改造箇所(表)

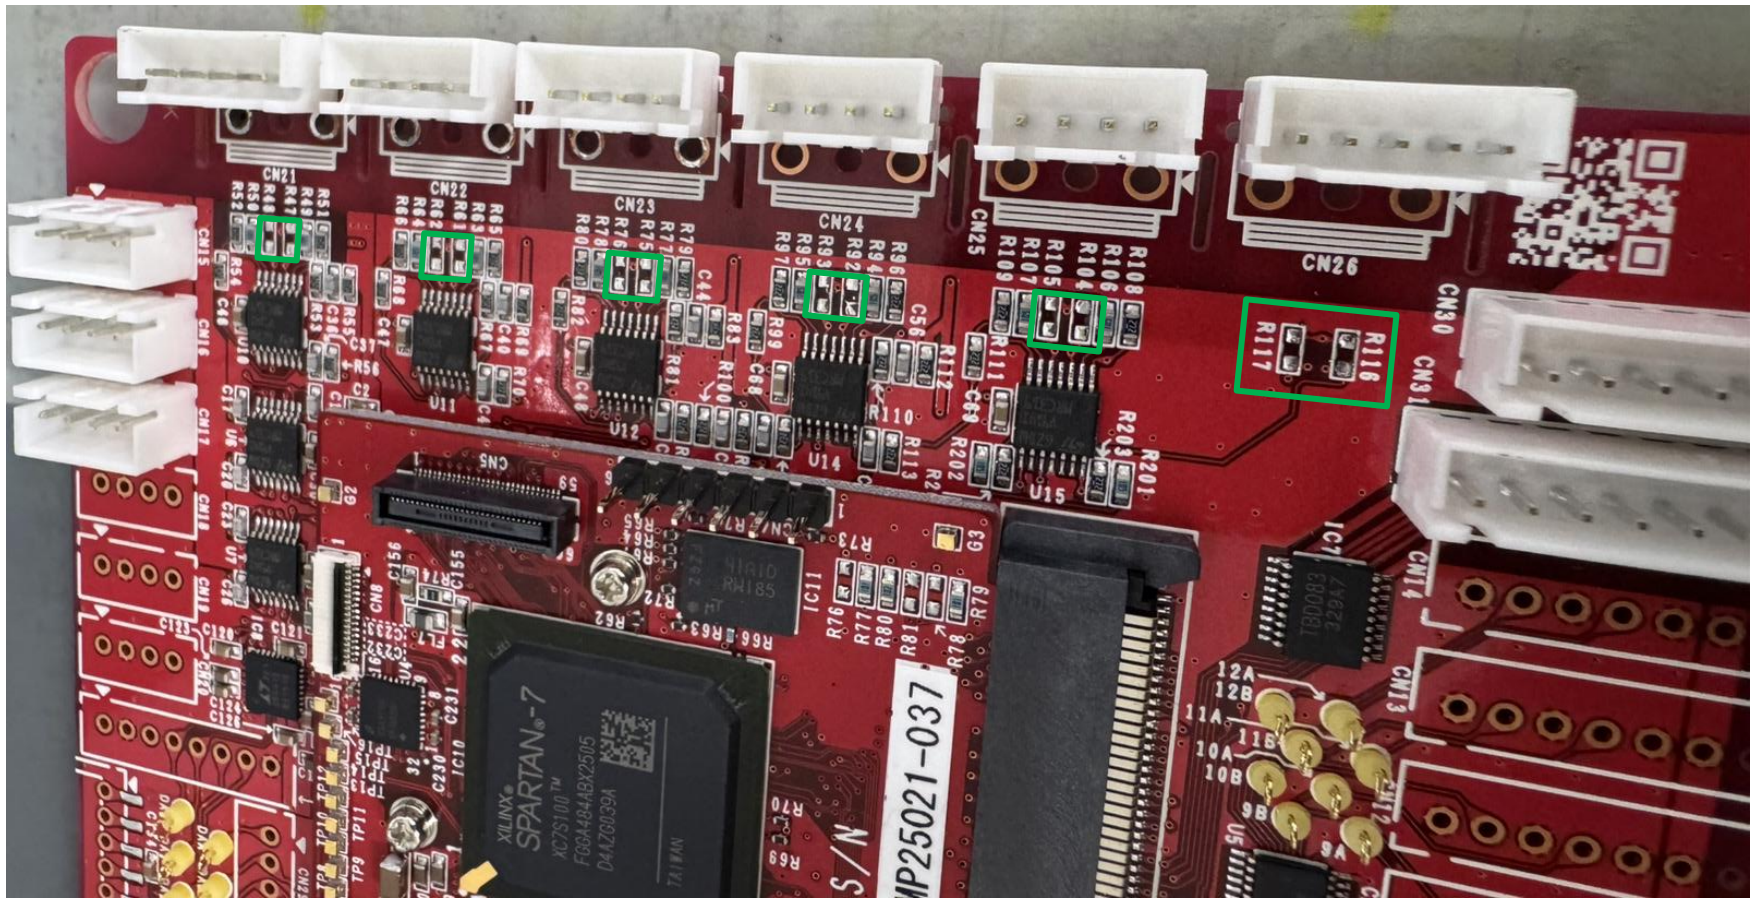
- 取り外し: R47, R48, R61, R62, R75, R76, R92, R93, R104, R105, R116, R117
- 付け替え(VH3ピン⇒XH4ピン): CN22, CN23, CN24, CN25
- 付け替え(VH3ピン⇒XH5ピン): CN21, CN26

- 取り外し: C34, C35, C38, C39, C42, C43, C50, C51, C54, C55, C58, C59
- 付け替え($1\text{M}\Omega \Rightarrow 0\Omega$):
R45, R46, R59, R60, R73, R74, R90, R91, R102, R103, R114, R115
- 電源ライン引き回し: CN15から+5VとGNDを配線(最短だから?)
CN22, CN23, CN24, CN25のXH2,3ピンをGNDと接続
CN21のXH5ピンを+5V, XH2,3ピンをGNDに接続
CN26のXH1ピンを+5V, XH3,4ピンをGNDに接続

電源ライン改造箇所
